Blue Print

AD07R1785, AD07R2264

Honda Accord CN1/CN2 2003>08; CR-V RD9/RE6 2005>08; FR-V BE5 2005>08

Correia auxiliar

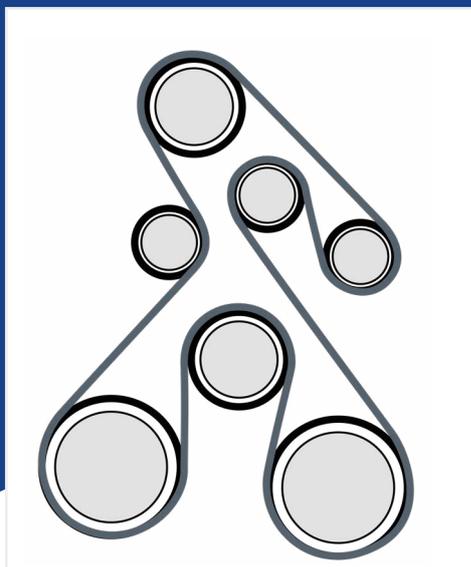
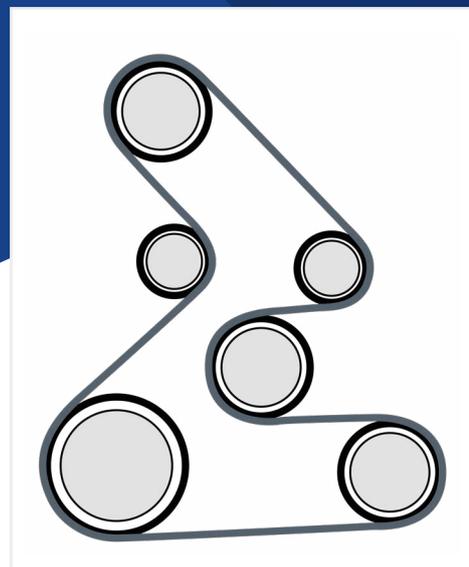
Trajeto original com correia de 2264 mm

Trajeto modificado com polia removida e correia de 1785 mm

Ruído ou barulho metálico proveniente da zona do motor que aumenta com a rotação.

Demasiada carga na polia do alternador que causa o desgaste prematuro dos rolamentos do alternador.

Modificar o conjunto auxiliar, alterar o trajeto e tamanho da correia auxiliar de forma a reduzir a tensão nos rolamentos do alternador.

A modificação envolve a remoção por completo do polia de desvio, que está junto do alternador, e a substituição da correia original de 2264mm por uma correia mais curta de 1785mm, que é aplicada conforme o diagrama acima.

Ao substituir a correia auxiliar, é aconselhável verificar os rolamentos do alternador, rodar a polia e verificar se existe qualquer irregularidade ou ruído, e, se necessário, substituir também o alternador.
